Dossier examiné : PC 041 216 22 D0003 portant sur un projet de centrale photovoltaïque au sol, aux lieux-dits Le Buisson et La Varenne sur la commune de Saint-Jean-Froidmental, déposé par la société Engie PV LE BUISSON représentée par M. Yannick RAYMOND, le 26 septembre 2022.

**Avis de la mission régionale d'autorité environnementale
Centre-Val de Loire sur l'implantation de la centrale
photovoltaïque au sol « Le Buisson » sur la commune de Saint-
Jean-Froidmentel (41)**

N°MRAe 2023-4008

Objet : PC - Construction d'une centrale photovoltaïque au sol à Saint-Jean-Froidmentel

Figure 3 : plan d'implantation du projet centrale solaire « Le Buisson » (source : résumé non technique p.11)

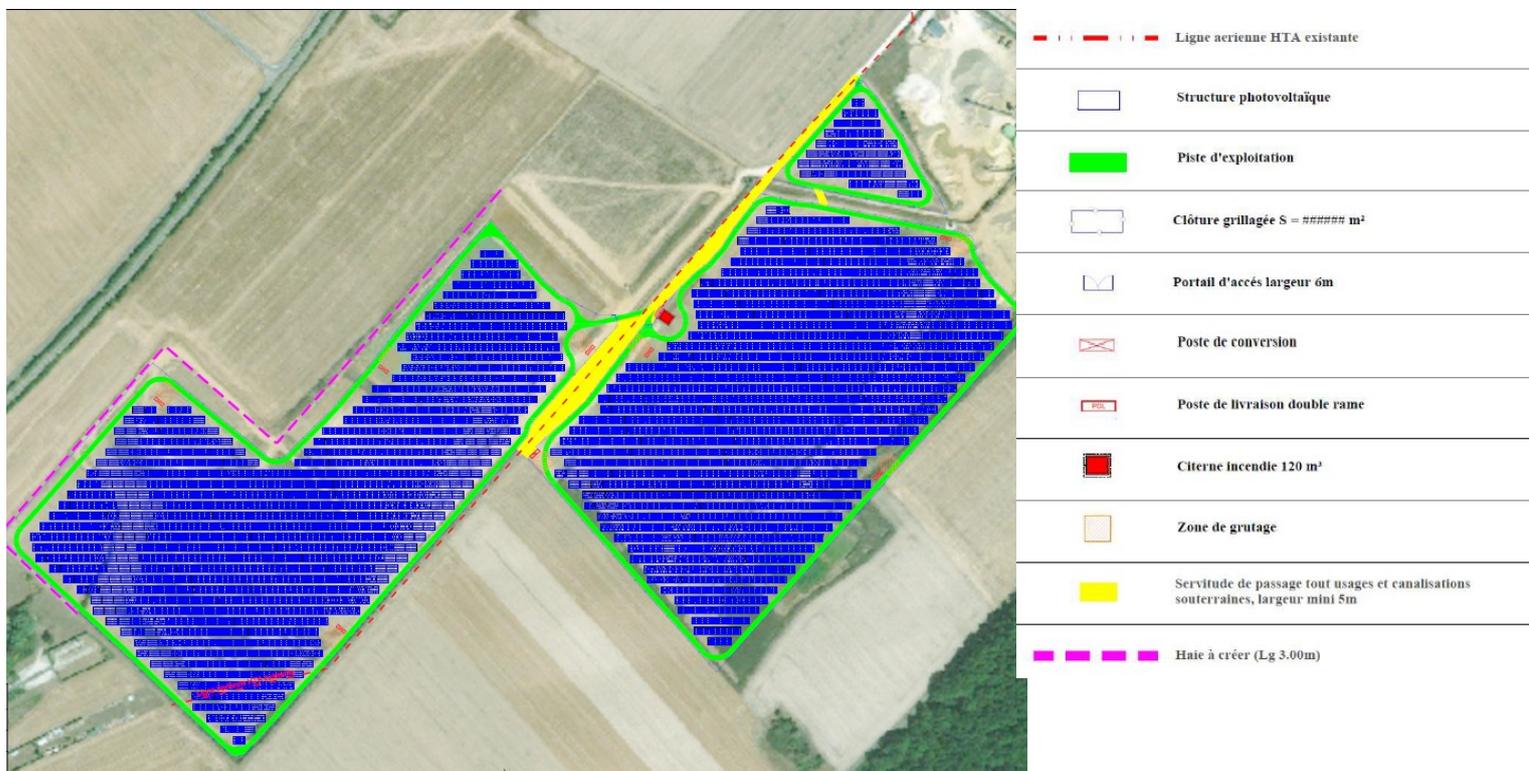
Ces mesures d'évitement et de réduction semblent adaptées mais n'apparaissent pas retenues dans le chapitre dédié aux impacts et aux mesures ERC associées (pages 128 et suivantes). De plus, la cartographie de la haie périphérique existante et de celle à développer témoignent d'une végétation insuffisante pour masquer un maximum le projet de centrale photovoltaïque.

Enfin, le dossier relève que l'efficacité de la mesure de réduction sera limitée, car la position en surplomb des hameaux « Les Gats » et « La Benneterie » implique la mise en place d'un écran végétal particulièrement haut, ce qui n'apparaît pas prévu dans le dossier. De nouveau, le dossier n'argumente pas sur l'absence de nécessité de prévoir une mesure proportionnée aux impacts les plus importants et qui de surcroît sont clairement identifiés comme tels dans l'étude (page 147).

- ré-évaluer l'enjeu paysager ;
- prévoir une mesure de réduction des impacts paysagers efficace et de la traduire dans le plan de masse du projet définitif.
